Oggetto: **PROVINCIA DI SASSARI (Comune di Buddusò) – PROVINCIA DI NUORO (Comune di Bitti):
Progetto di un impianto eolico composto da 15 turbine della potenza 4.2 MW ciascuna, per
una potenza complessiva di 50.4 MW, ubicato nel territorio comunale di Bitti (NU) e
Buddusò (SS) in località Mamone.**

Proponente: WPD Piano d'Ertilia S.r.l.

Parere tecnico istruttorio della Direzione generale Archeologia, belle arti e paesaggio (ABAP).

09/03/2022

(da elaborato integrativo *Fotosimulazioni di impatto estetico-percettivo- area di massima attenzione n. WPD-B-TA7-11b, p. 8*)

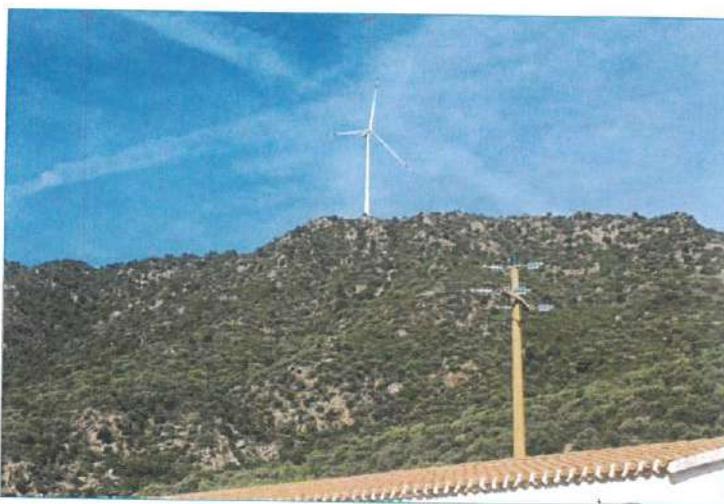
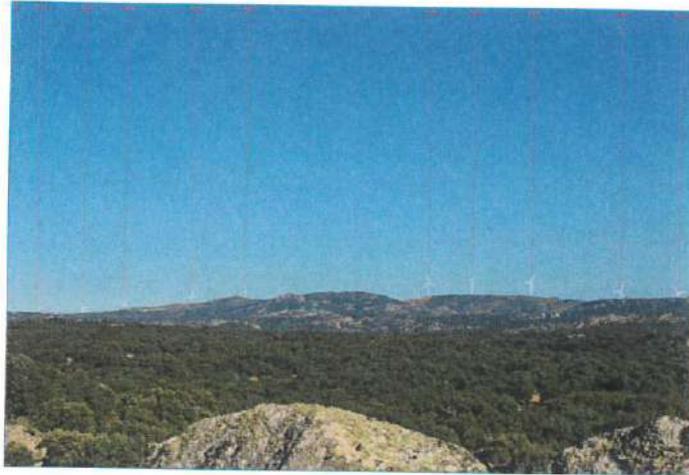
di massima attenzione”, dimostra come il nuovo impianto – a prescindere quindi dalla realizzazione degli altri ugualmente in fase di VIA – costituisca un elemento di preminenza nel panorama storico-artistico e paesaggistico godibile da punti di interesse pubblico. Infatti, dal bene culturale tutelato *ex lege* ai sensi dell’art. 10, co. 1, del D.Lgs. n. 42 del 2004, denominato Santuario dell’Annunziata (oggetto anche di vincolo paesaggistico tipizzato e individuato dal Piano paesaggistico regionale con codice BUR-ID 1244), nel territorio comunale di Bitti (v. il parere endoprocedimentale della competente Soprintendenza Archeologia, belle arti e paesaggio del 01/03/2022, paragrafo B.3, sopra integralmente riportato) gli stessi aerogeneratori appaiono emergere rispetto al libero sfondo ancora godibile dallo stesso “bene culturale”, tanto da assumere un rilievo incombente a carattere industriale sullo stesso bene sia nella fase “diurna” che “notturna”, quest’ultima caratterizzata per le relative sorgenti luminose di segnalazione per la sicurezza del volo aereo:

(da elaborato integrativo *Fotosimulazioni di impatto estetico-percettivo- area di massima attenzione n. WPD-B-TA7-11c, p. 10*)

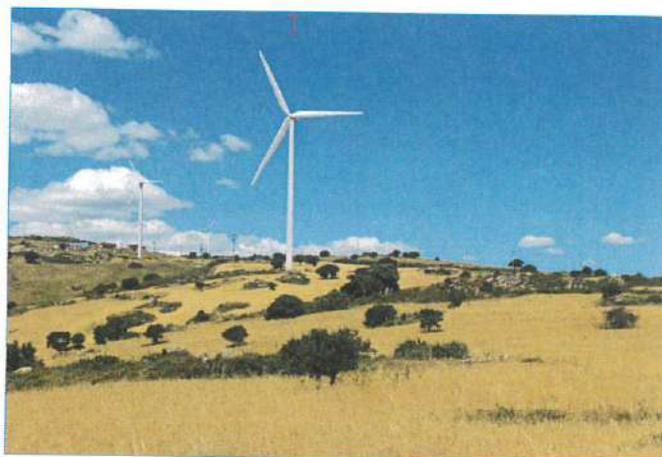
CONSIDERATO che rispetto al Nuraghe Cheddai (comune di Bitti), oggetto di dichiarazione di interesse culturale particolarmente importante con il DM 17/02/1970, il nuovo impianto eolico industriale sarebbe immediatamente visibile e incombente con la sua nuova struttura alta 228 m:

Nuraghe "Cheddai" (Bitti, Nuoro)

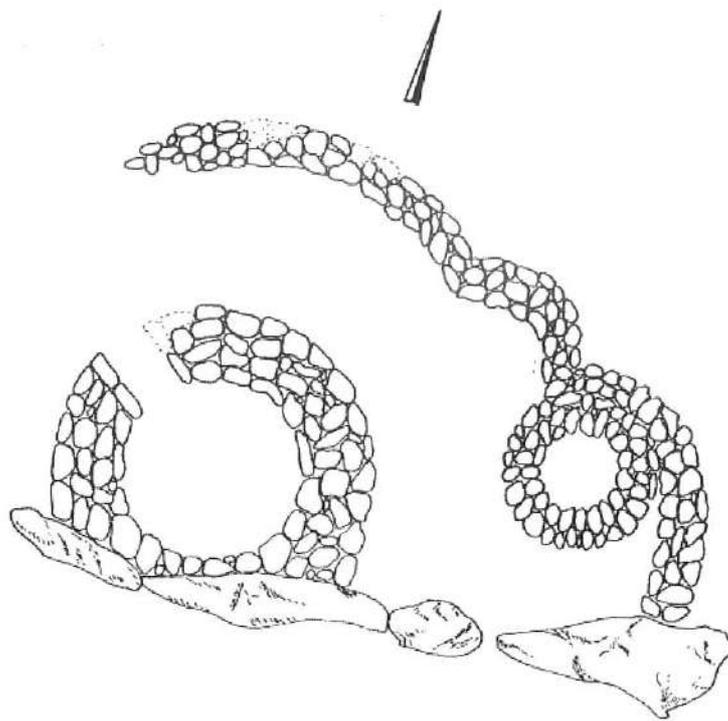
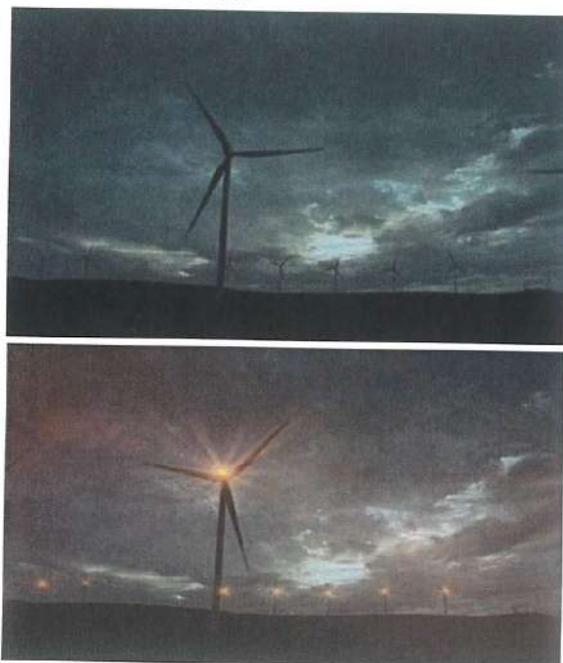
CONSIDERATO che il Nuraghe Cheddai (comune di Bitti), posto a distanza di circa 550 m dal più vicino aerogeneratore, si vede collocare a ridosso anche altri aerogeneratori del progetto in esame (ma non raffigurati nella suddetta immagine di fotoinserimento), come indicato dalla competente Soprintendenza Archeologia, belle arti e paesaggio con il parere endoprocedimentale del 24/11/2020 sopra citato: "... In territorio comunale di Bitti: • circa 550 m a sud- est della turbina AG 10, 320 m a sud della Turbina AG 07, 500 m a sud della turbina AG 11 e 1000 m a sud-ovest della turbina AG 12 il Nuraghe Cheddai (Comune di Bitti), tutelato con D.M. 17 febbraio 1970 ...".

CONSIDERATO che il Nuraghe Cheddai (comune di Bitti) è descritto nel DM 17/02/1970, a fondamento della sua dichiarazione di interesse culturale particolarmente importante, come un bene culturale che "... documenta un particolare momento dell'evoluzione dell'architettura nuragica. Il complesso in questione è costituito dal nuraghe che comprende una torre circolare che ha un diametro esterno di m. 7,80 mentre la camera centrale, che è centrica, non presenta nessuna nicchia ed ha un diametro di m. 4,20, una capanna circolare che trovasi nel lato Nord Est del recinto (diam. m. 1,60) ed un muro di recinzione ...", ragione per la quale risulta importante la conservazione del relativo contesto di giacenza quale elemento fondamentale del suo rapporto con il territorio di riferimento:

(da elaborato integrativo n. WPD-B-TA-11-1, particolare relativo al settore nord-est con i relativi beni di interesse archeologico evidenziati nell'areale di ombreggiatura giallo e blu)

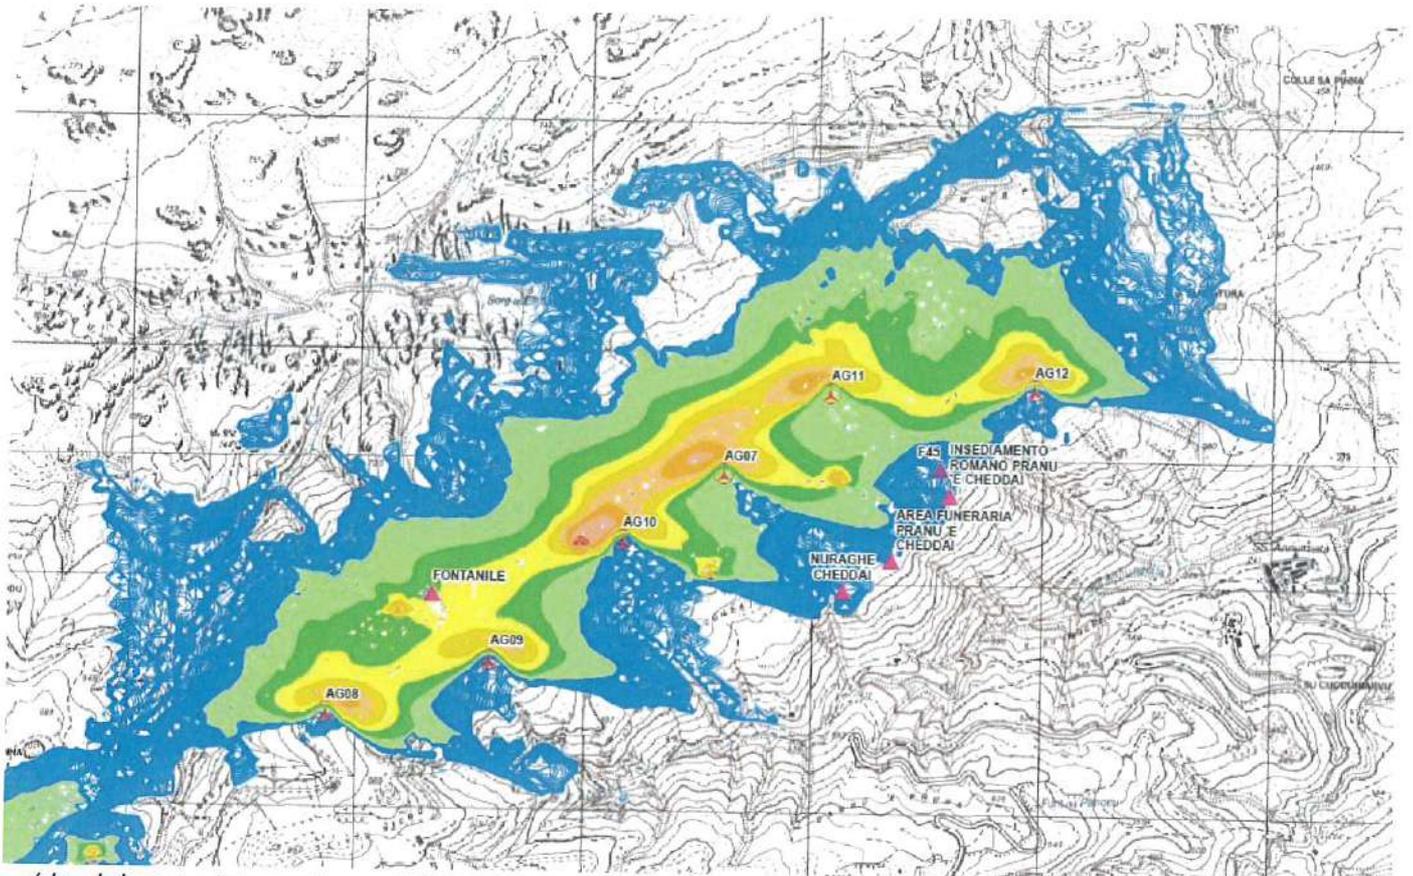
Relativamente alla situazione potenzialmente più sfavorevole riscontrata (incidenza stimata SF>100 h/anno) la stessa si riferisce al bene classificato come "Fontanile" (RPB_01) raffigurato planimetricamente in Figura 5.1.

Per quanto sopra, si deve ritenere che il fenomeno dell'ombreggiamento rappresentato dagli aerogeneratori industriali in progetto sui beni culturali archeologici costituisce un fenomeno di disturbo per la relativa incondizionata valorizzazione e godibilità, quale quella oggi esistente e determinata dalla assoluta naturalità del loro contesto di giacenza. In merito, si deve anche considerare che una eventuale mitigazione di tale fenomeno (eventualmente con cortine arboree) non potrebbe essere condivisibile, in quanto la stessa mitigazione verrebbe a realizzare, nell'immediato interno del bene archeologico interessato, una barriera visiva che ne impedirebbe il diretto rapporto con il relativo naturale intorno paesaggistico, che costituisce il suo richiamato contesto di giacenza. Tale contesto di giacenza, infatti, deve considerarsi un tutt'uno con il valore culturale degli stessi elementi, che invece tale eventuale proposta mitigativa verrebbe a tutelare in modo opposto (si veda il seguente elaborato integrativo del Proponente, nel quale si evidenzia il fenomeno dell'ombreggiatura creata dal nuovo impianto industriale in progetto):

TRATTO 2-5- VIABILITÀ DI IMPIANTO POSTAZIONE EOLICA AG03

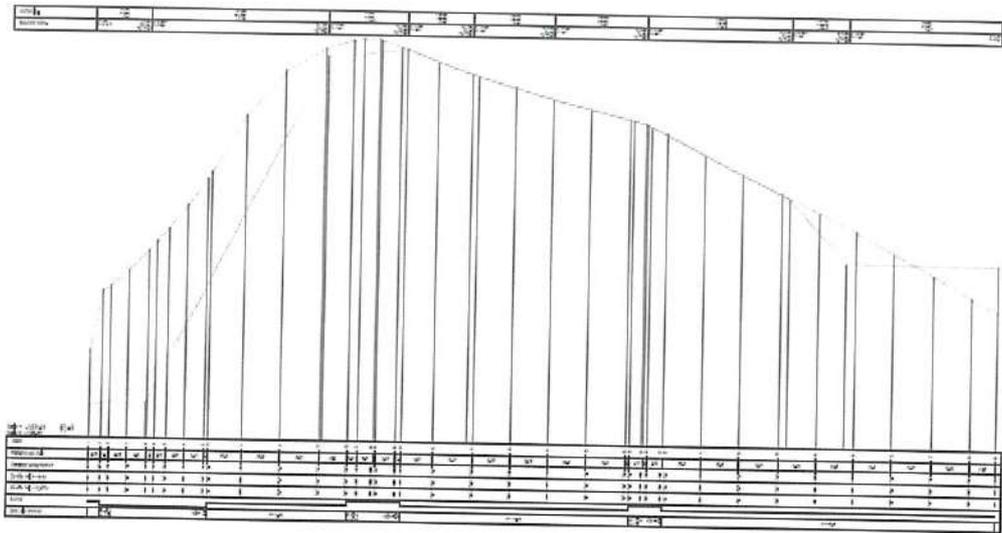
CONSIDERATO che la costruzione dell'impianto industriale per la produzione di energia elettrica da fonte eolica di cui trattasi comporta, altresì, la realizzazione di nuova viabilità di accesso ai siti scelti per la collocazione degli aerogeneratori, come anche la modifica e l'adeguamento di quella esistente, nel senso illustrato, solo in parte e non adeguatamente, nei cinque elaborati integrativa n. WPD-B-TA7-11-03a, b, c, d, e, realizzati dal Proponente per la risposta al punto n. 8 della richiesta di chiarimenti e documentazione integrativa del Ministero della cultura del 04/12/2020. Infatti, i suddetti elaborati integrativi sono privi di effettiva efficacia rappresentativa dello stato *post-operam*, in quanto non adeguatamente illustranti anche i rilevanti movimenti di terra (sia in rilevato, che in trincea) necessari per consentire il trasporto degli aerogeneratori e la realizzazione delle relative piazzole, come invece rappresentati negli elaborati originari nn. WBP-B-TC11a, b, c, d, e:

(da elaborato originario n. WPD-B-TC11a – particolare della viabilità relativa alla postazione dell'aerogeneratore AG03 – confronta linea rossa di progetto con linea nera del profilo esistente del terreno)

TRATTO 8-9 - VIABILITÀ DI IMPIANTO POSTAZIONE EOLICA AG13

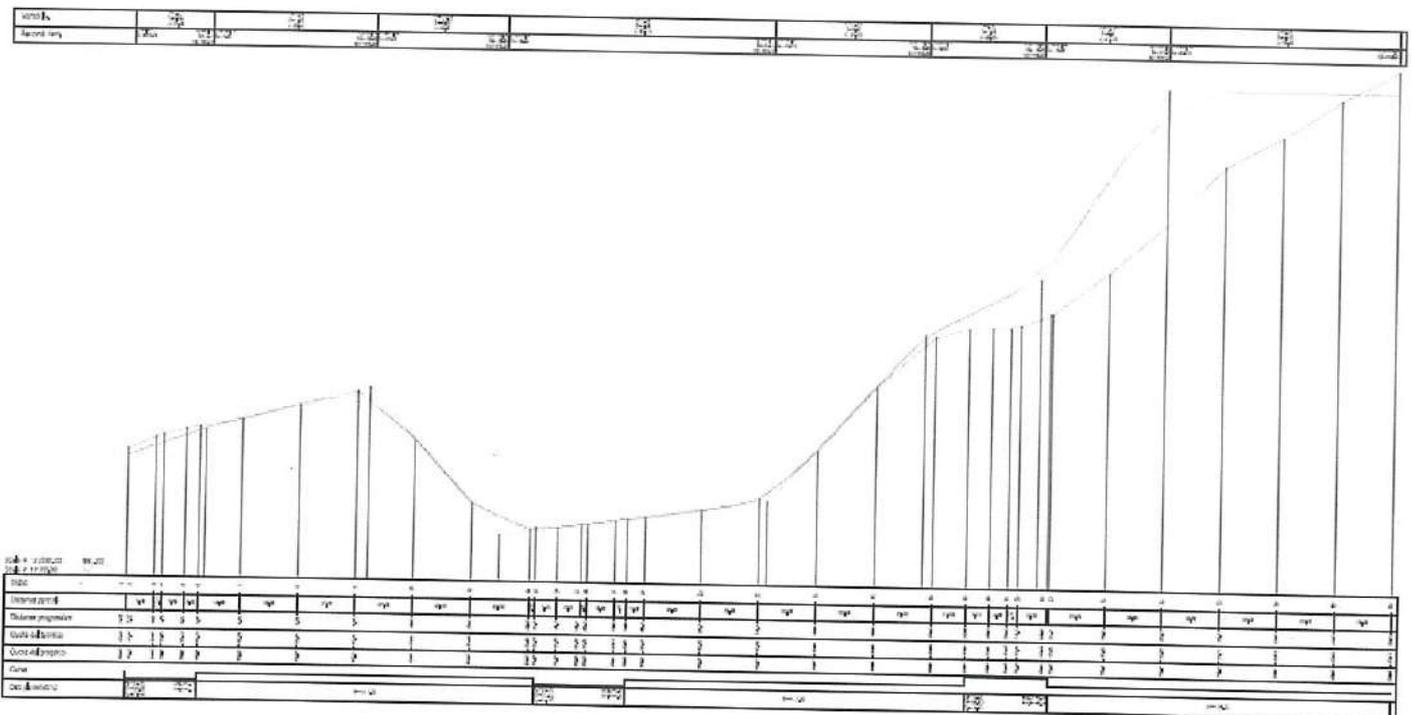
(da elaborato originario n. WPD-B-TC11b – particolare della viabilità relativa alla postazione dell'aerogeneratore AG13 – confronta linea rossa di progetto con linea nera del profilo esistente del terreno)

TRATTO 19-20 - VIABILITÀ DI IMPIANTO POSTAZIONE EOLICA AG09

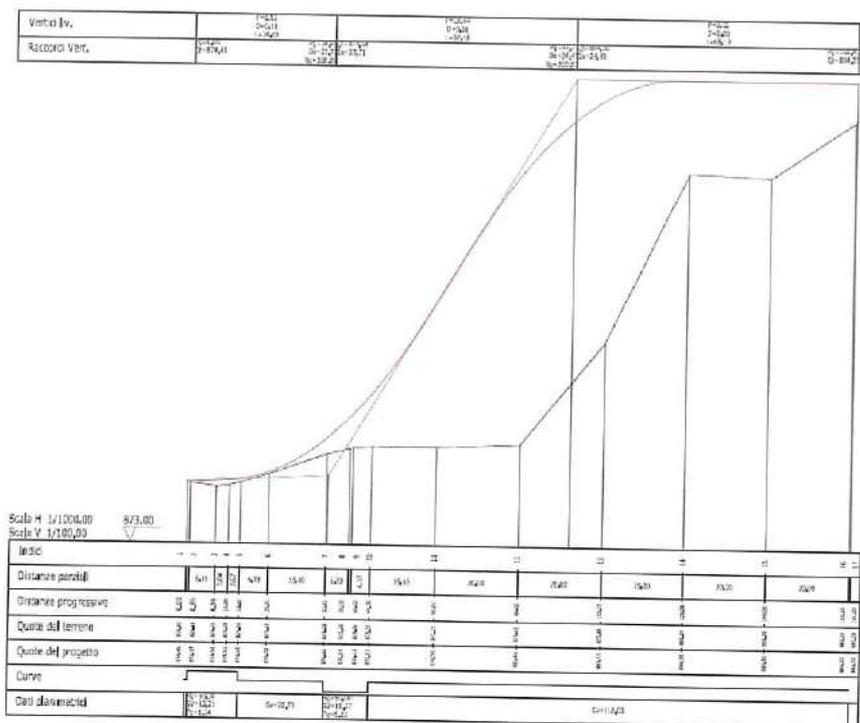
(da elaborato originario n. WPD-B-TC11d – particolare della viabilità relativa alla postazione dell'aerogeneratore AG09 – confronta linea rossa di progetto con linea nera del profilo esistente del terreno)

(da elaborato integrativo *Fotosimulazioni di impatto estetico-percettivo – Stazione di utenza, strade, piazzole e aree di cantiere - n. WPD-B-TA7-11-03a, p. 7)*

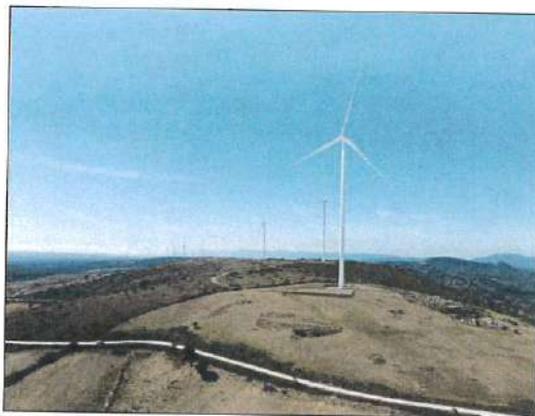
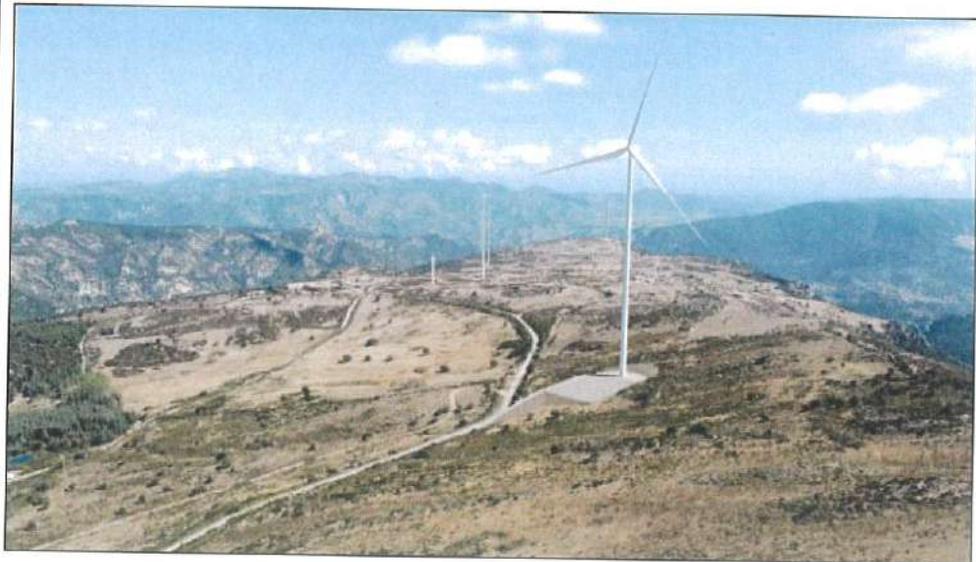
CONSIDERATO che il paesaggio interessato dalla costruzione del presente impianto eolico industriale per la produzione di energia elettrica si caratterizza per un esteso altopiano, caratterizzato da imponenti ammassi di rocce granitiche affioranti, con aree interessate da quote superiori a 900 mslm, oggetto di specifico vincolo da parte del Piano paesaggistico regionale quale elemento paesaggisticamente rilevante del panorama sardo, nel quale si adagiano ampie vallate, come dimostrato dalle sottostanti raffigurazioni presentate dal Proponente:
